Ingestión de agua en el bloque motor - modelo 225

Esta es una revisión del Boletín de servicio de motores fuera borda 94-11. Destruir el Boletín (1294) original e insertar este Boletín (396) revisado. La revisión se debe a la terminación de la oferta de servicio especial y la clarificación de garantía. Los cambios están subrayados.

Modelos 225 hp

N/S 0D280813 a 0G178947

Figura 1. Nueva placa adaptadora del escape

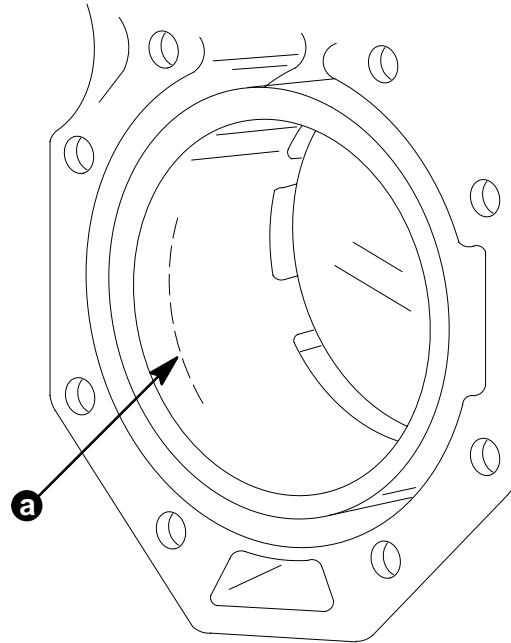
Algunos de los fuera borda dentro de estos números de serie fueron modificados en fábrica. Las modificaciones de fábrica y algunas de las modificaciones de campo anteriores tienen instalado la nueva placa adaptadora del escape n/p 818450A-1. La nueva placa adaptadora está identificada con un detalle en relieve encima de la abertura de la válvula de disco y n/p 818450C-2 fundido en la parte delantera de la placa como muestra la figura 1.

a - Número fundido 818450C-2.

b - Detalle en relieve.

Figura 2. Inspección del cilindro.

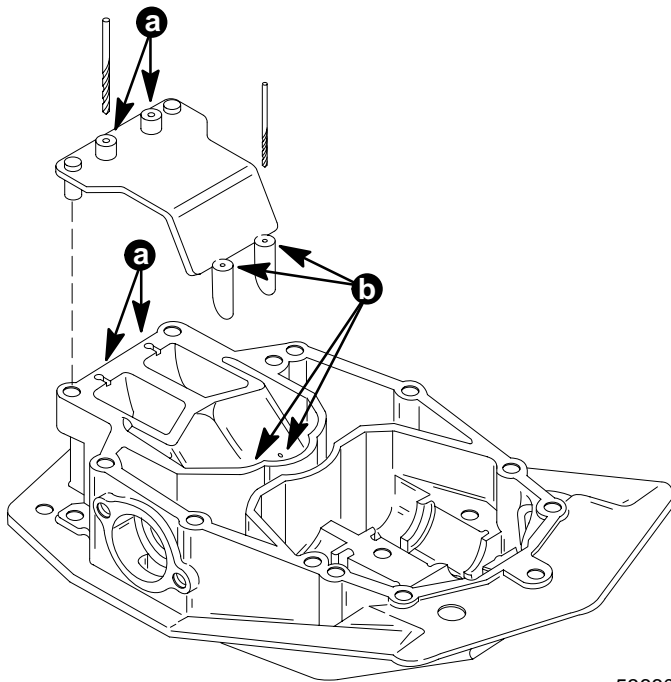
1. Quitar ambas culatas de cilindro.
2. Limpiar los diámetros interiores con nivelador de pintura Quicksilver n/p 92-75996.
3. Revisar los diámetros interiores de los cilindros para ver si hay marcas de cuadrícula, picaduras o desgaste. La figura 2 muestra el límite de desplazamiento del aro del pistón.

- Corrosión/descoloramiento sobre el área de desplazamiento del aro
- Cuadrícula de rectificación no uniforme
- Arañazos menores

- Mucha corrosión o picadura en el área de desplazamiento del aro
- Cuadrícula de rectificado desgastada
- Cilindro arañado - marcas verticales profundas

4. Para ayuda o autorización para reemplazar el bloque si el diámetro o diámetros interiores no es aceptable.

Figura 3. Plantilla sujetadora.

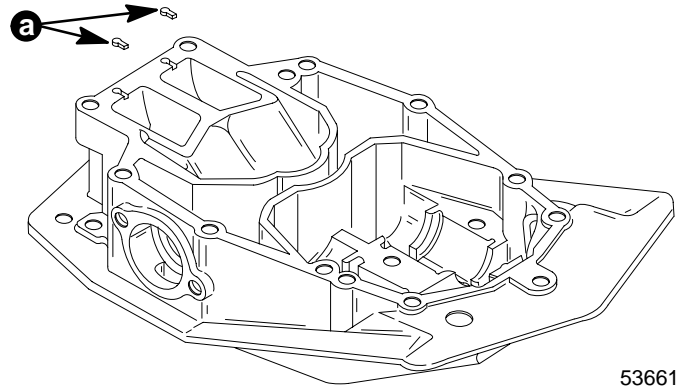
5. Montar la plantilla sujetadora de taladro 828809 a la placa adaptadora del escape y barrene cuatro agujeros según la figura 3.

- a - Agujeros de 4,8 mm (3/16 pulg.) de diámetro y 3,2 mm (1/8 pulg.) de profundidad.
b - Agujero con broca #39 (2,6 mm) completamente a través de la sección fundida.

Figura 4. Instalación de los tapones.

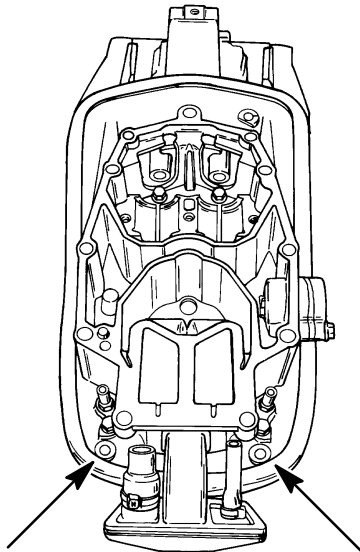
6. Instalar dos tapones n/p 19-828808 en la placa adaptadora del escape como se muestra en la figura 4. La parte superior de los tapones debe estar pareja con la superficie de la junta. No es necesario usar Loctite o sellar los tapones en su sitio.

- a - Tapones (2).

Figura 5. Válvulas de retención de drenaje de agua.

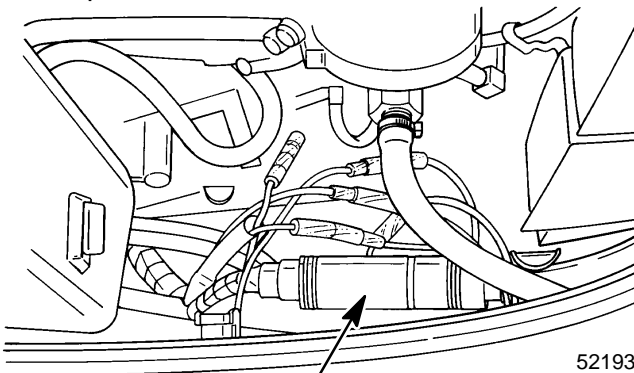
1. Quitar las dos válvulas de retención de drenaje de agua de 57 mm (2-1/4 pulg.) de largo de la placa adaptadora del escape como se muestra en la figura 5.

2. Instalar válvulas de retención de drenaje de agua n/p 21-817519A-1 de 89 mm (3-1/2 pulg.) de largo nuevas empujándolas firmemente en la placa adaptadora del escape. Los fuera borda posteriores a n/s 0G147354 tienen las válvulas de retención mas largas instaladas.

Figura 7. Vista inferior de la carcasa superior.

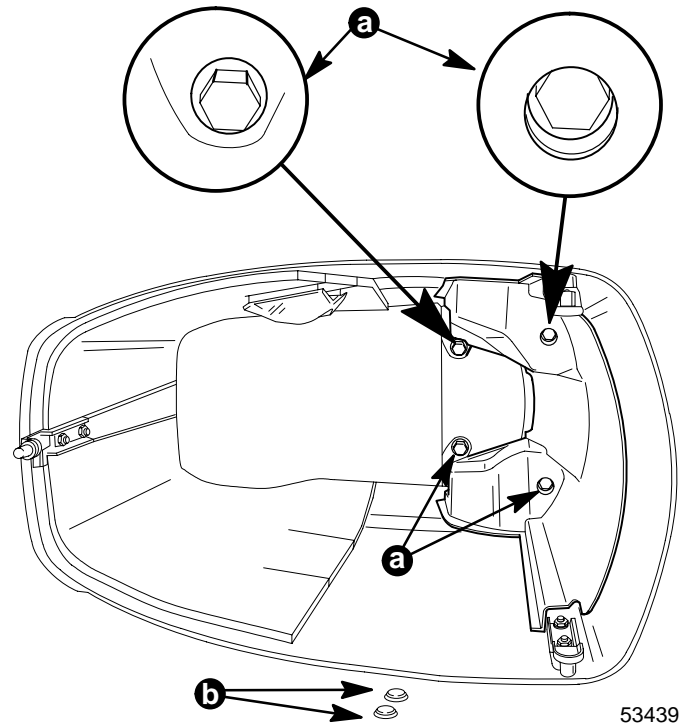
1. Quitar la tapa de la admisión de aire trasera de la carcasa superior quitando los dos tapones de agujeros y los cuatro tornillos de fijación de la tapa trasera en el interior de la carcasa superior según la figura 7.

a - Tornillos de fijación.

b - Tapones de los agujeros.

Figura 8. Agujeros de admisión de aire de la carcasa

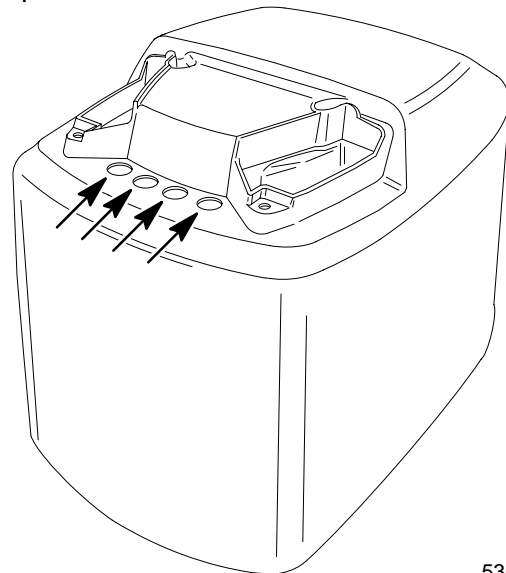
2. Aplicar cinta aislante o cinta adhesiva en la superficie pintada de la carcasa que se va a taladrar.
3. Alinear la plantilla de taladro y marcar la localización del centro de los cuatro agujeros.
4. Taladrar cuatro agujeros de 25,4 mm (1 pulg.) de diámetro atravesando la carcasa desde el exterior según la figura 8. Debe tenerse cuidado de no permitir que la broca haga contacto con el deflector de aire en el interior de la carcasa superior.
